# Relazione

## Validazione della realizzazione del Piano di Caratterizzazione dell'area della Centrale Termoelettrica E. Montale e degli adiacenti Bacini Ceneri La Spezia

**Figura 1**

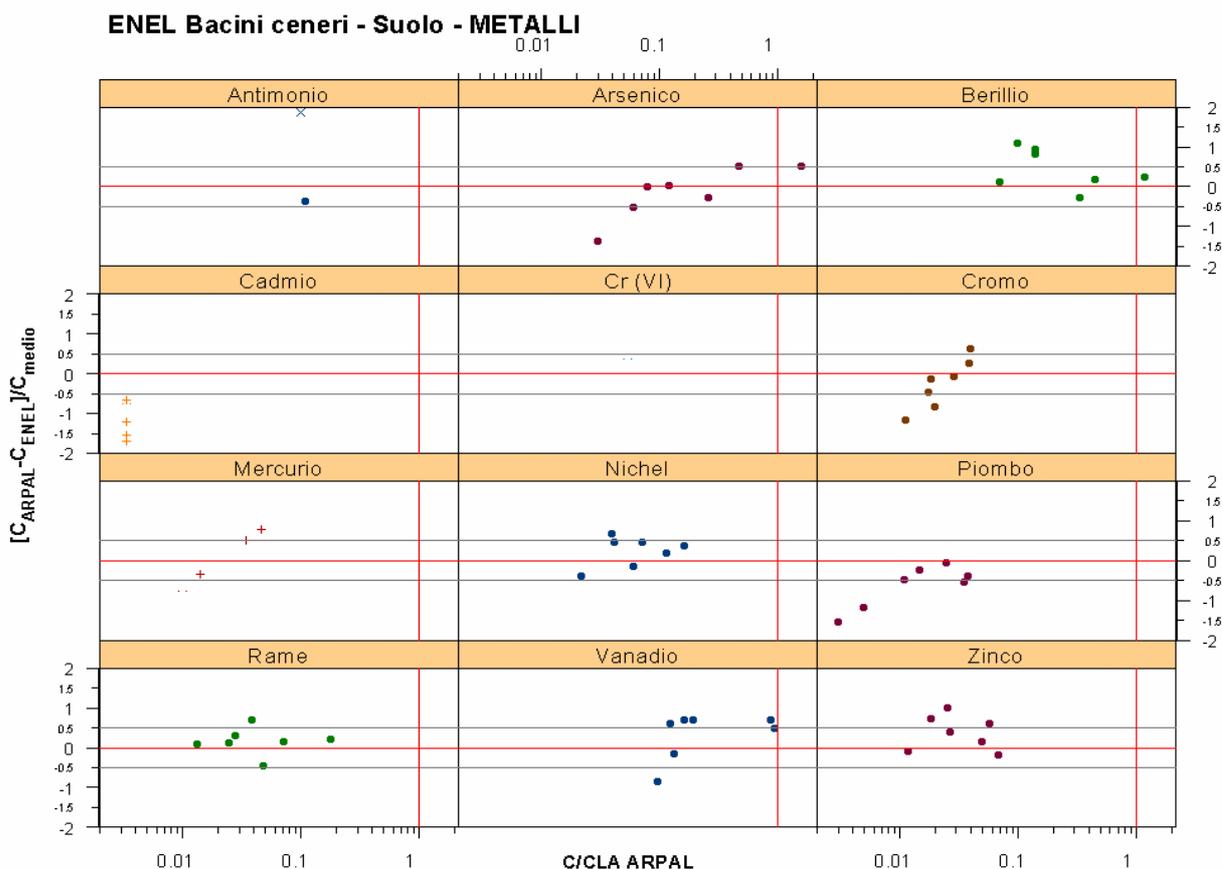
- per il parametro **Vanadio** a una sopravvalutazione di ARPAL quattro volte su

cinque, la discordanza risulta critica in quanto le concentrazioni in gioco sono abbastanza elevate e in due casi ARPAL rileva concentrazioni prossime ai limiti. Si segnala inoltre che ENELha rilevato 10 superamenti della CLA sui 47 campioni analizzati come risulta dalla tabella 2

Si segnala che, come ben evidenziato dalla **Figura 1**, il parametro Vanadio è risultato critico perché sottostimato da FW in 5 casi su 7 e in 2 casi di questi le non conformità riscontrate sono in corrispondenza di valori di concentrazione prossimi alla CLA. Pertanto ai fini della validazione dei dati FW per quanto riguarda il parametro Vanadio, visto che FW ne sottostima le concentrazioni in misura elevata deve essere considerato maggiore della CLA un valore di concentrazione > di 150 mg/Kg.

Figura 2

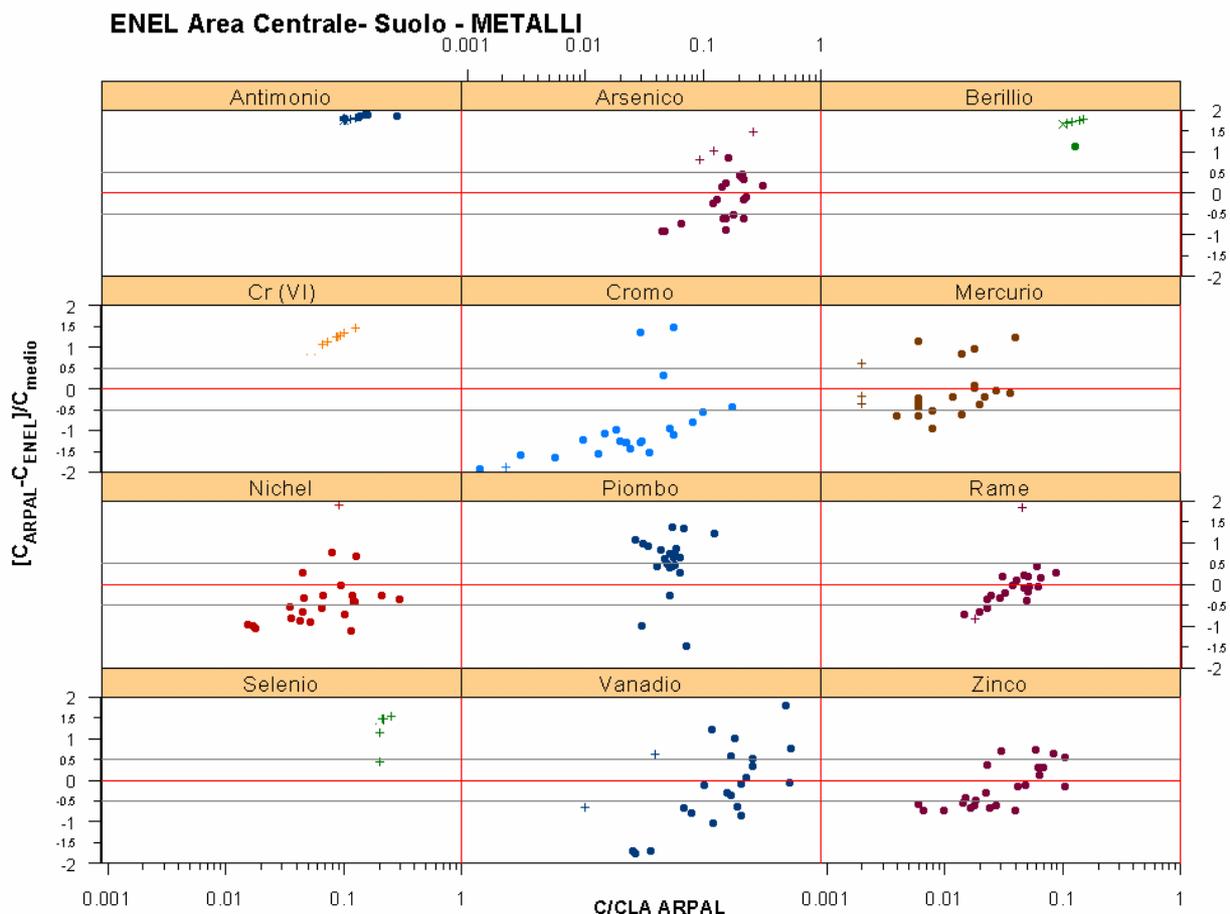
Si segnala che, per quel che concerne la matrice suolo, sebbene gli indici di validazione siano prossimi ai limiti di accettabilità, nessun parametro è risultato critico in quanto le non conformità riscontrate sono in corrispondenza di valori di concentrazione molto minori della CLA come ben evidenziato dalla **figura 2**.
